## **Důvodová zpráva**

Radě MČ Praha 10 je předkládán materiál obsahující návrh změn projektu v rámci hledání úspor na základě Dodatku č. 4 ke Smlouvě o dílo č. 2019/OMP/1254 na akci „Zpracování projektové dokumentace pro akci: Rekonstrukce radnice městské části Praha 10“. Uvedeným dodatkem byl dán okruh možných změn projektu, který byl komunikován a dále rozpracován v rámci pracovního týmu pro rekonstrukci radnice (dále jen PT RR). V rámci odborných diskuzí externích členů PT RR došlo ke zúžení navrženého okruhu možných změn, ale současně byly nalezeny i další možné úspory, které z původní návrh neobsahoval.

V rámci pracovního týmu byly projednány následující změny a projektové úpravy:

**CASUA** autor výkresu  
**1pp** Dispoziční řešení  
 autor projektu  
 Ústřední město část Praha 10  
 VISOVICKÁ 1429/188  
 schválil pd  
 výkres číslo  
 měřička  
 datum  
 7/4/2022

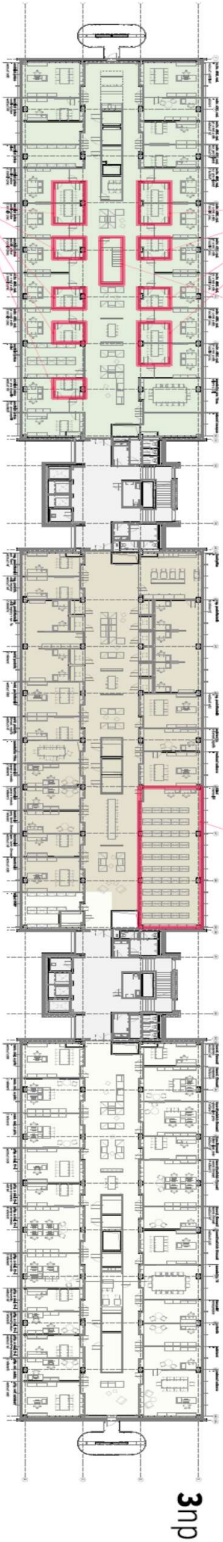
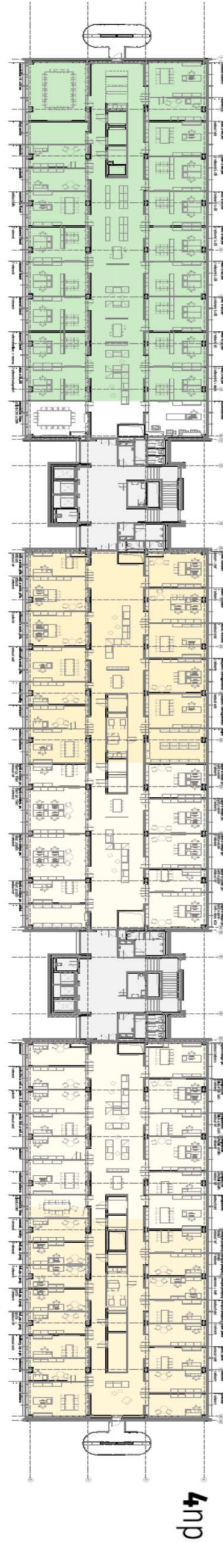
- Spisovna (archív) živnostenského odboru musí být z důvodu finančních úspor přesunut z 3NP do 1PP. Dále řešena možnost umístění výtahu s výsledkem, že nelze realizovat dodatečný výtah pro vertikální přesun spisových materiálů. CASUA, spol. s r.o. navrhla sklad spisů v m.č. S.01.07 a S.01.04 (dříve dílna), která bude přesunuta do S.01.05 (dříve volné). Přesun dílny do míst původně určených jako rezerva umožnil, aby vznikl prostor na připojení cca 50m<sup>2</sup> k archivu.

<b>CASOVA</b>	ředitel výzkumu	revize	matřička	datum
<b>Úprava sálu</b>				
	<b>Radnice Praha 10</b>			
	Višňovická 1429/68, 101 00	výzva číslo	vypracoval	<b>2.5.2022</b>
	Praha 10 - Višňovice

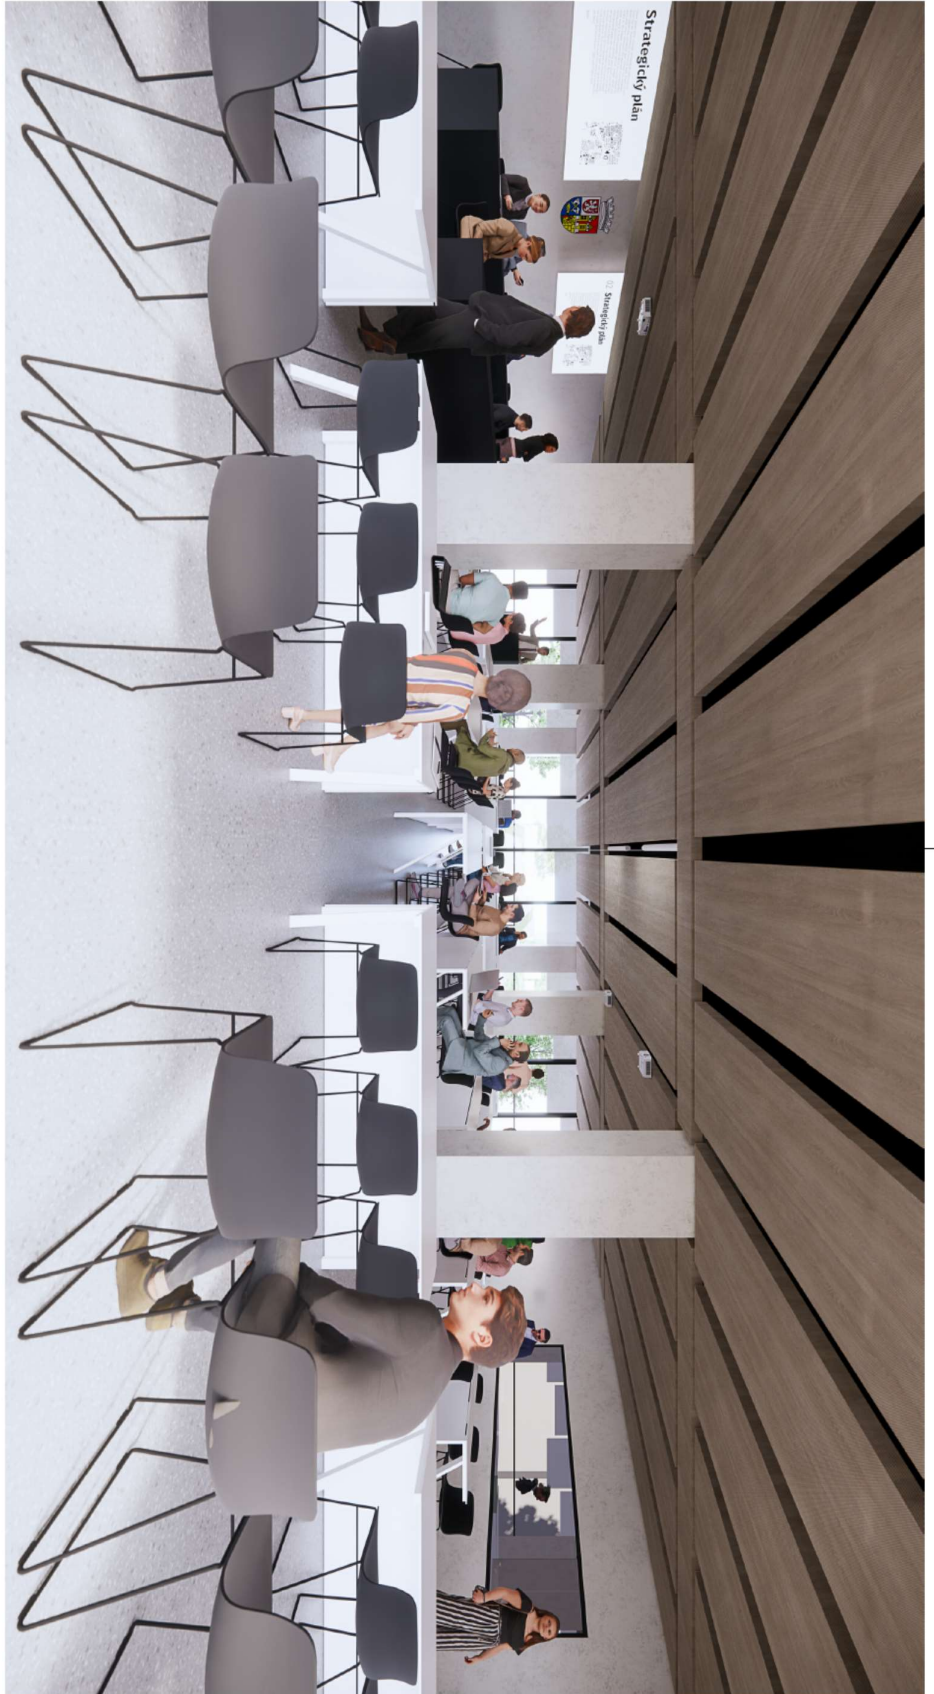
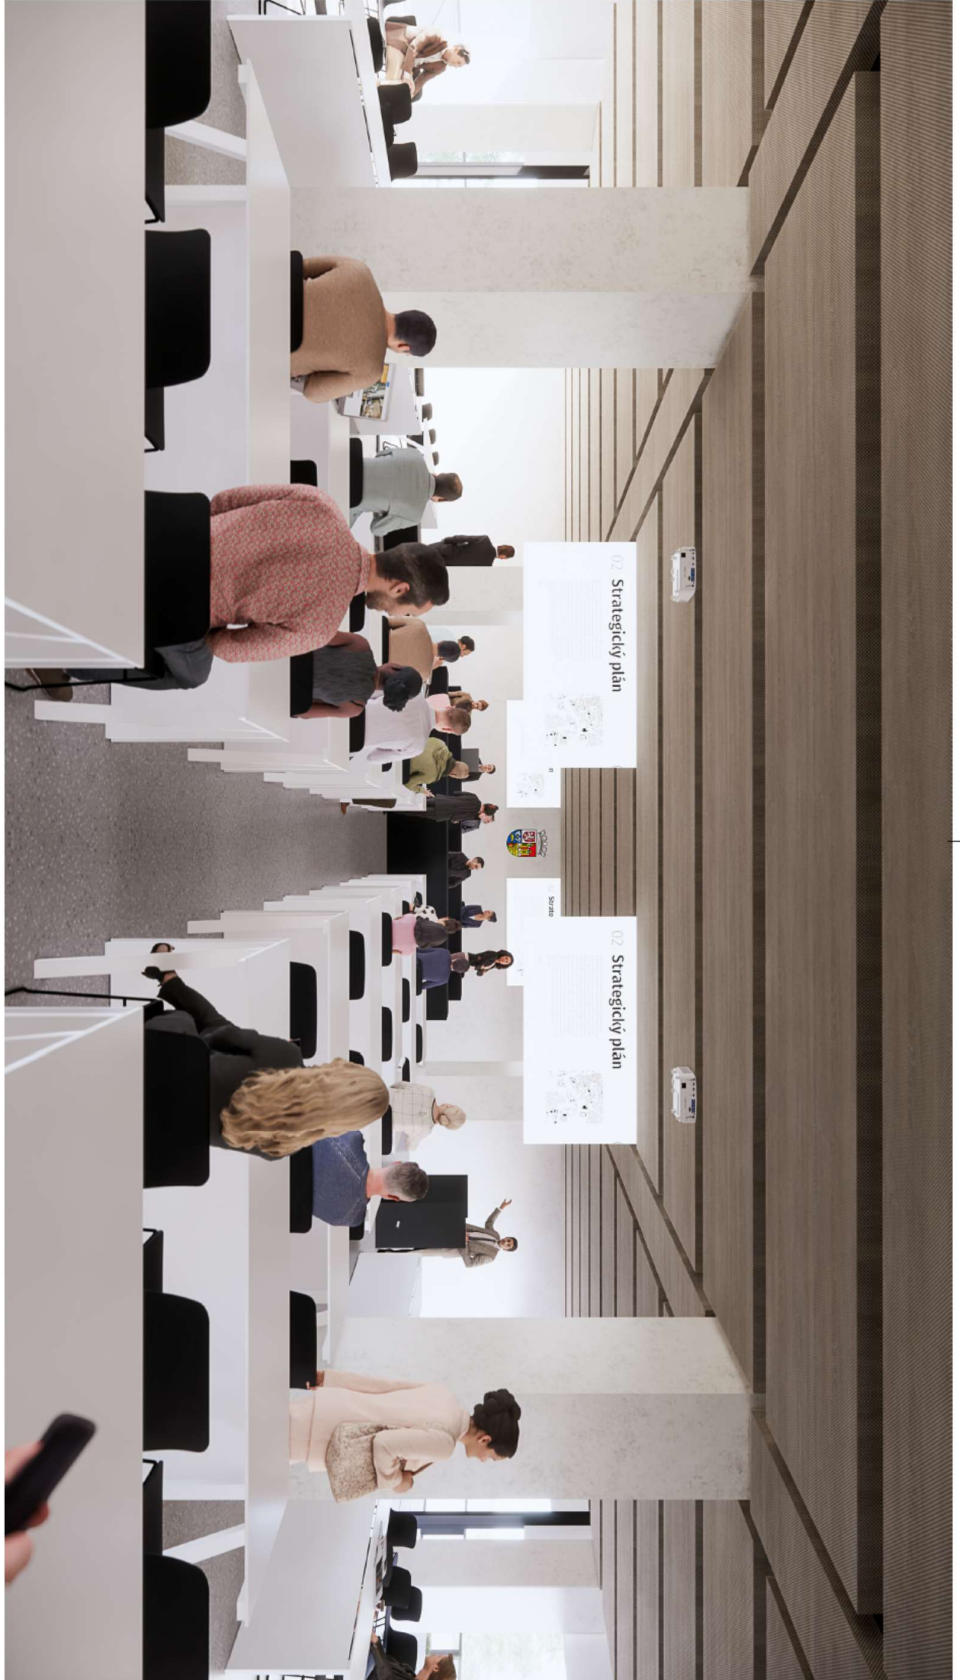
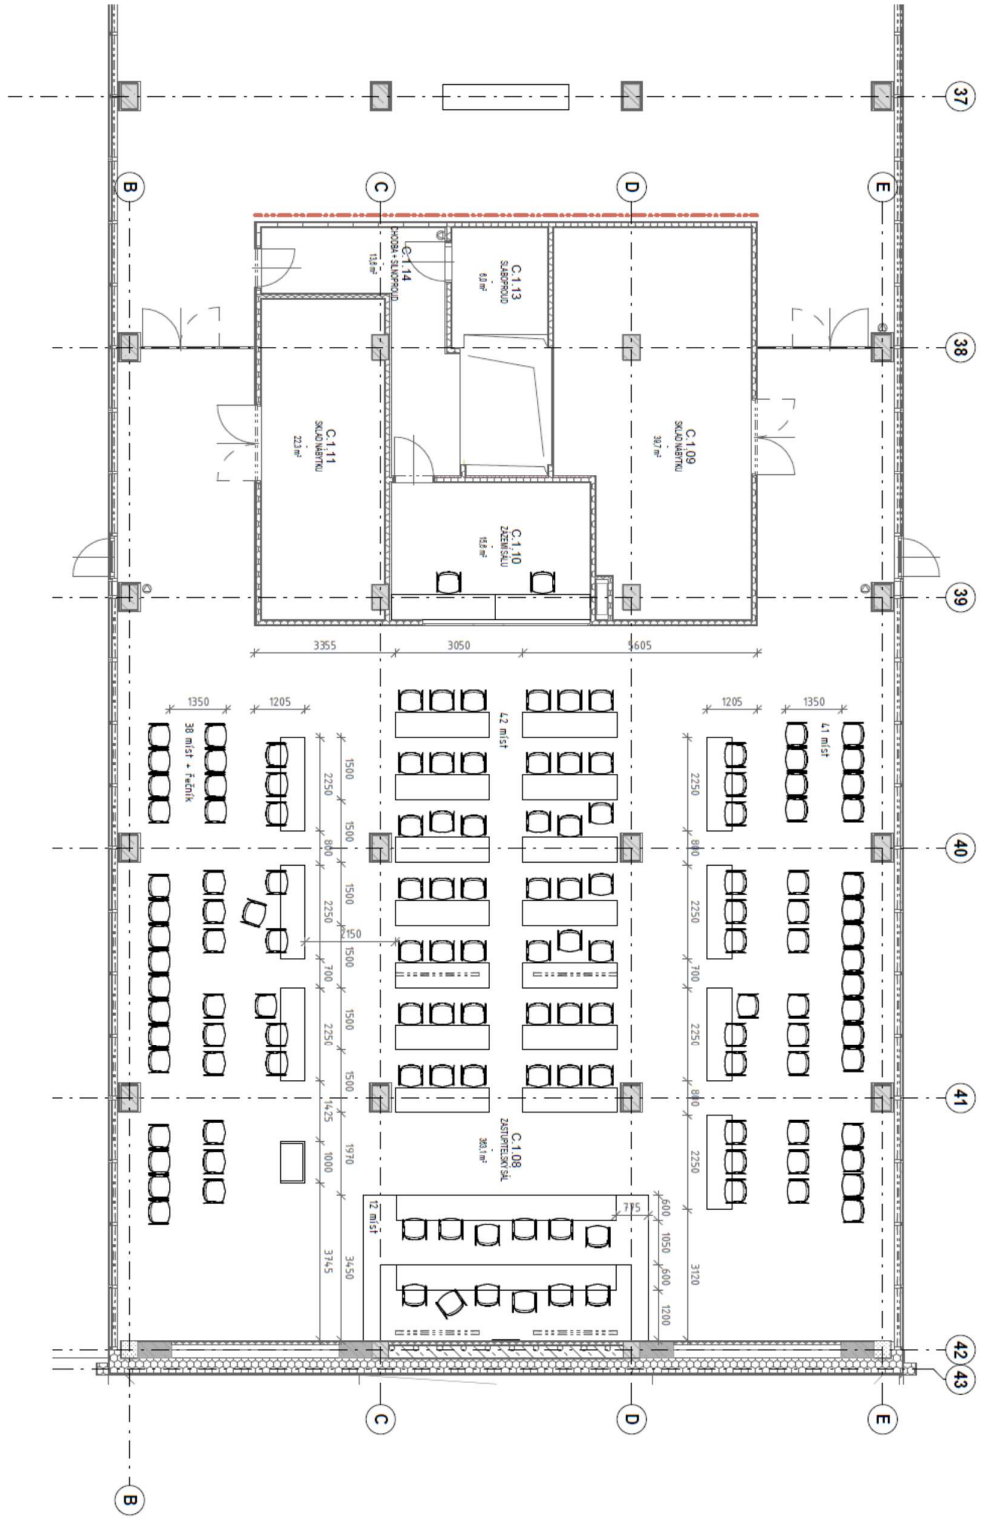
- **15b - zrušení sálu přes dvě podlaží a ponechání zasedacího sálu jen přes jedno stávající podlaží 1NP**
  - CASUA, spol. s r.o. předložila návrh na zrušení multifunkční podoby sálu a jeho realizace na výšku dvou podlaží při nutnosti staticky velmi náročného vybourání stropu nad 1NP a 4 nosných sloupů za současného zesílení svislých a vodorovných nosných konstrukcí sálu.
  - Tento návrh byl 5.4.2022 přednesen na pracovní skupině pro rekonstrukci radnice, kdy členové PS požadovali více informací zejména v otázce finanční náročnosti. Vzhledem ke skutečnosti, že návrh, musí být předložen RMČ, je nutné aktualizovat cenový odhad. Společnost CASUA, spol. s r.o. vyčíslila odhadovanou celkovou úsporu na 15-20 milionů Kč.

Dále bylo v minulosti Radou MČ Praha 10 usnesením číslo 256 ze dne 31. 3. 2020 rozhodnuto o změně původního jednopodlažního jednacího sálu na multifunkční dvoupatrový sál a s tím spojené odstranění sloupů z hlavní jednací části a statické zesílení přilehlých nosných konstrukcí v 1. PP, 2. NP a 3 NP. V době rozhodování Rady MČ Praha 10 o tomto dispozičním uspořádání jednacího sálu, konkrétně v březnu roku 2020, nebyla dána podmínka poskytnutí návratné finanční výpomoci, tedy aby částka dle projektové dokumentace pro provedení stavby nepřesáhla v součtu částku 915 mil. Kč + 15 % (předpokládaná částka s DPH) a rozhodnutí o tehdy navržené variantě multifunkčního sálu bylo učiněno i s ohledem na tuto skutečnost. Nyní, kdy samotná realizace akce rekonstrukce objektu ÚMČ Praha 10 závisí zejména na tom, zda se podaří dodatečně doplněnou podmínku MHMP o zastropování ceny vycházející z projektové dokumentace pro provedení stavby naplnit, nezbyvá než přehodnotit původní rozhodnutí a vrátit se k úspornější variantě, která předpokládá jednopodlažní sál a ponechání čtyř nosných sloupů. Jako podklad pro rozhodnutí je v příloze č. 2 tohoto materiálu přiložena vizualizace podoby jednopodlažního sálu, která by měla sloužit pro představu řešení, kdy budou zachovány 4 nosné sloupy. Současně je v příloze č. 2 i půdorys rozmístění prvků v sále.

- střední pole – zastupitelé (42 osob)
- v čele – předsedající (12 osob)
- po stranách – zaměstnanci a hosté (79 osob)
- celkem sál pro cca 130 osob

Předpokládaná úspora při využití tohoto řešení je dle odhadu společnosti CASUA, spol. s r.o. 15-20 milionů Kč. Externí člen pracovního Ing. Havránek ze společnosti Suncad s.r.o. k tomuto návrhu uvedl, že pro jednací účely je nově sál při využití současných technologií dostačující, stejně tak audiovizuální technika a bez této úpravy by bylo dosažení požadovaných úspor zřejmě nereálné.
